Kontrollrapport - Fv. 118 Ny Sarpsbru, områdestabilitet Tarris

| Oppdragsnavn: | Fv. 118 Ny Sarpsbru, utvidet kontroll av geoteknisk prosjekt |

Multiconsult har utført områdestabilitetsvurdering for vestsiden (Tarris-siden) av Sarpsfossen tilknyttet prosjektet Fv.118 Ny Sarpsbru. I den forbindelse er Asplan Viak engasjert av Østfold fylkeskommune for å utføre utvidet kontroll og uavhengig kvalitetssikring.

3.1.2.1 T001x

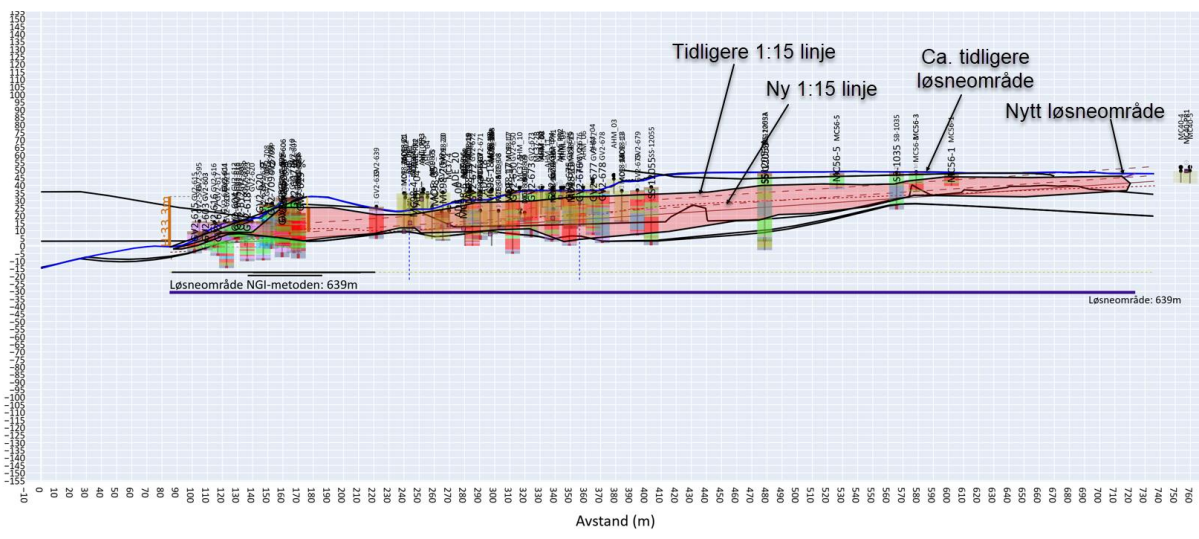
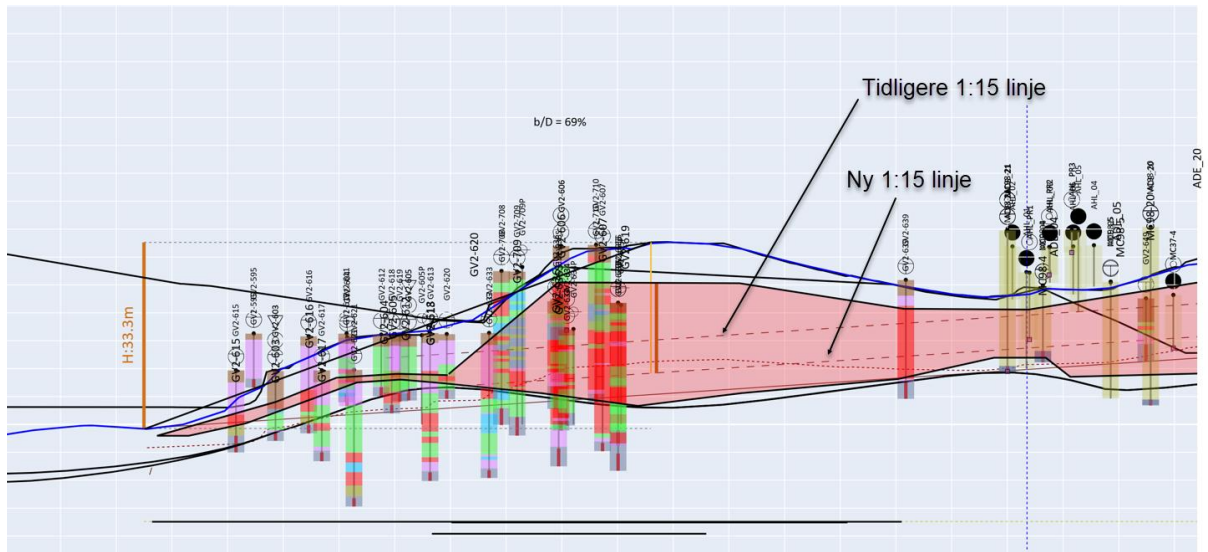
Det er ikke avdekket sprøbruddmateriale i bunn av skråningen, og laget ligger til dels dypt et stykke inn i skråningen. Likevel er det brukt hele høyden for å regne på 0,25xH. Er det gjort noen spesielle vurderinger rundt dette?

Svar: Det er vurdert at en glideflate som kan starte et områdeskred vil kunne gå så dypt. Derfor settes H i bunn av skråningen. Ser også at vi kunne hatt et høyereliggende lag med sprøbruddmateriale i ca. kote 21,5 iht. prøveserien i SB-1066 ute i Glomma.

Asplan Viak har ingen ytterligere kommentarer vedrørende dette.
